Komunitní kompostárna - Svitavy

přehled víceprací a neprovedených prací změnových listů č. 1 - 6

ZMĚNOVÝ LIST č. 1 ✓

ZMĚNOVÝ LIST č. 2

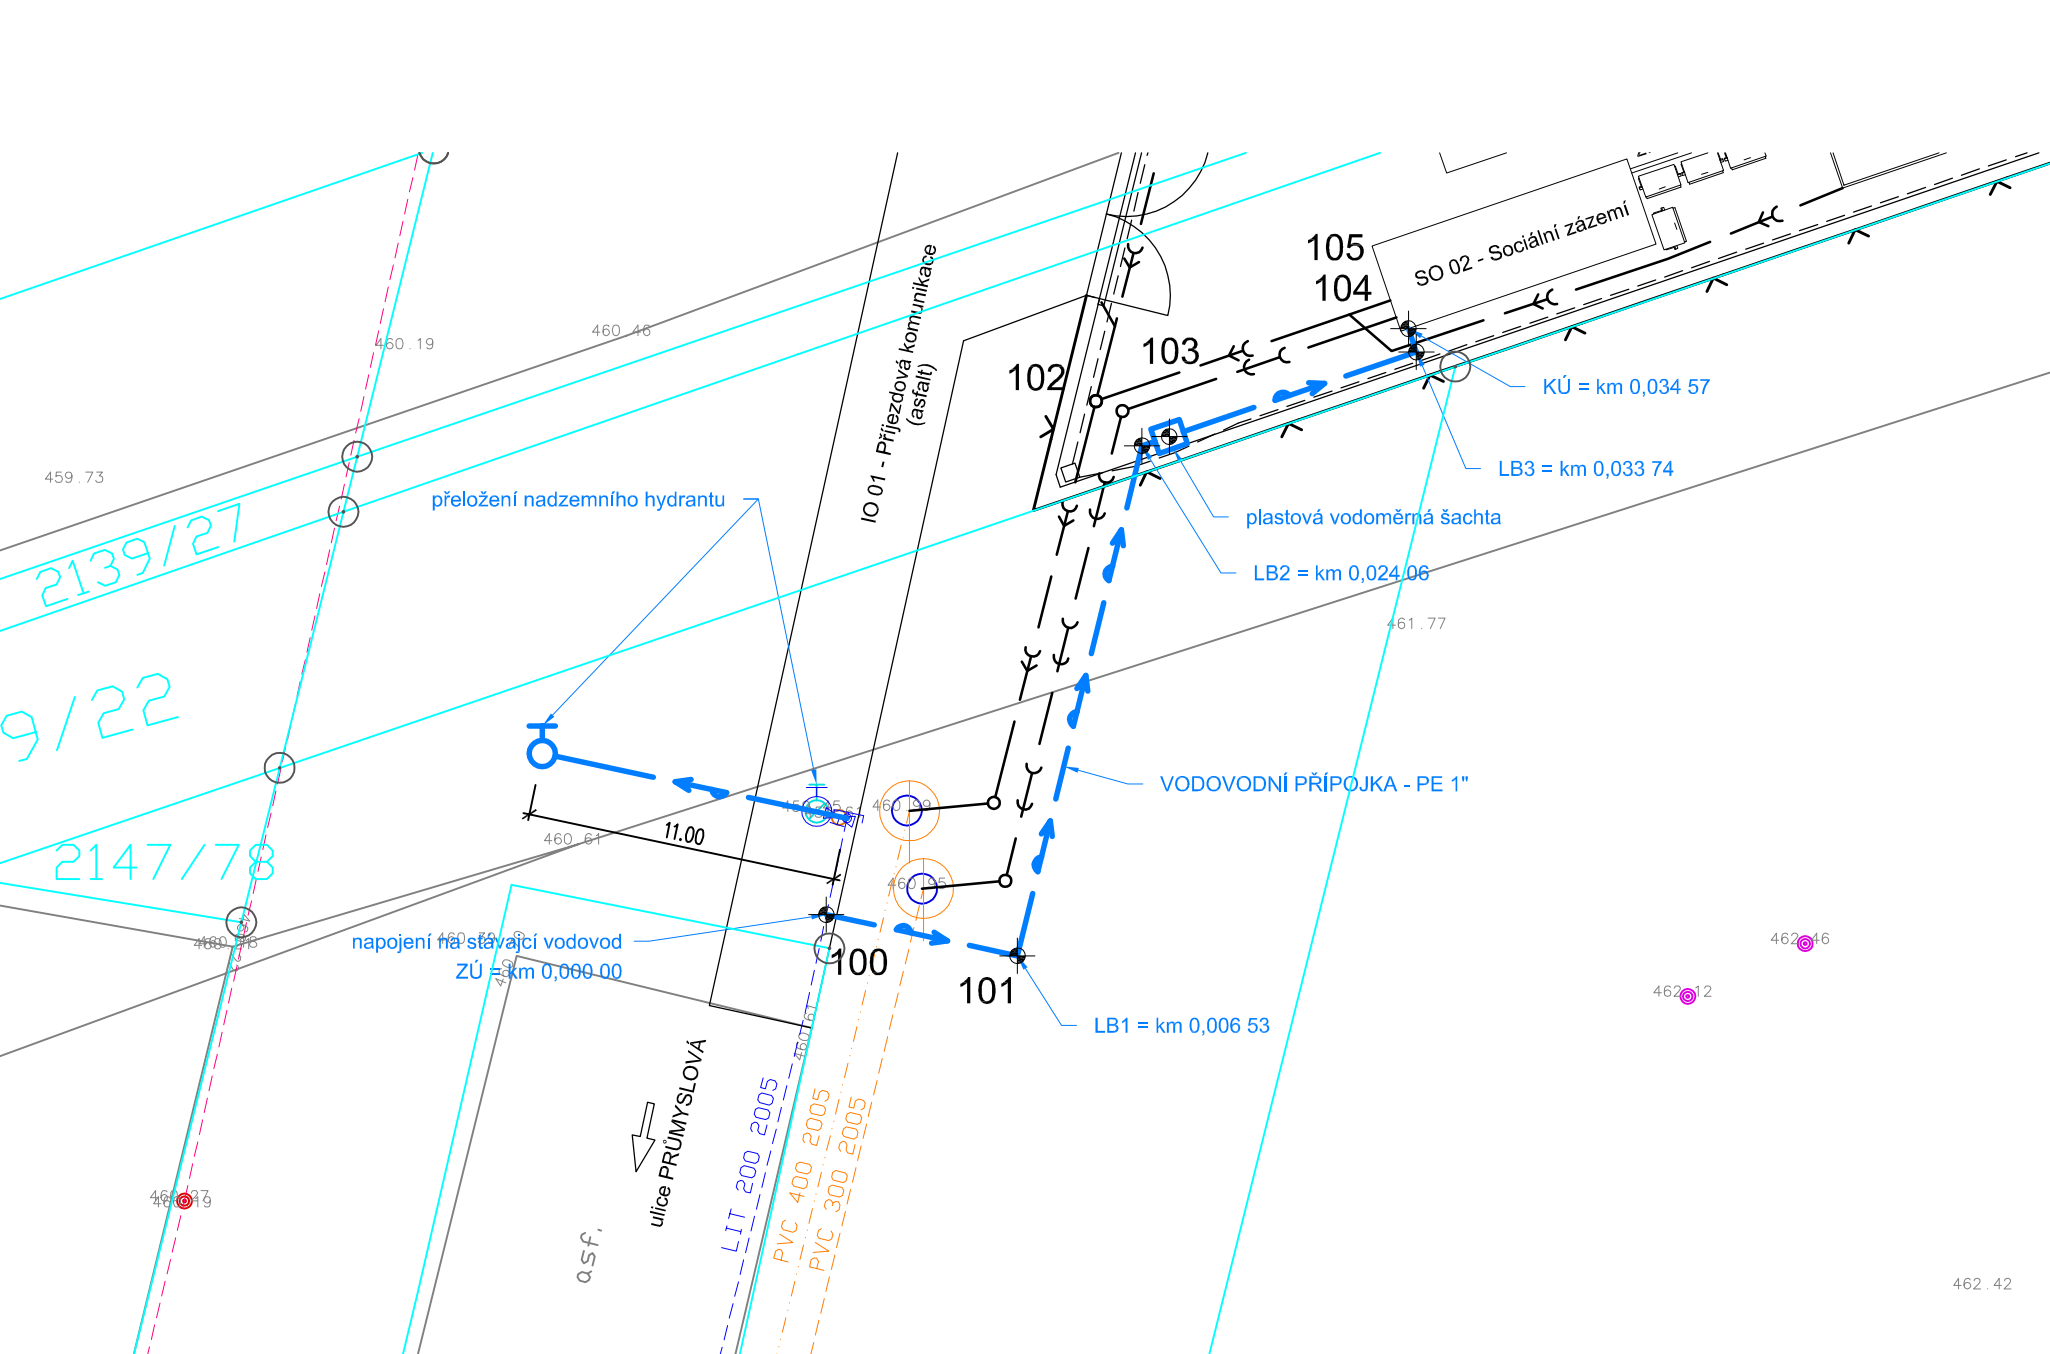
Dokumentace změny : Situační výkres kanalizační přípojky a budoucího pokračování stok. Foto-dokumentace vyměněných šachet.
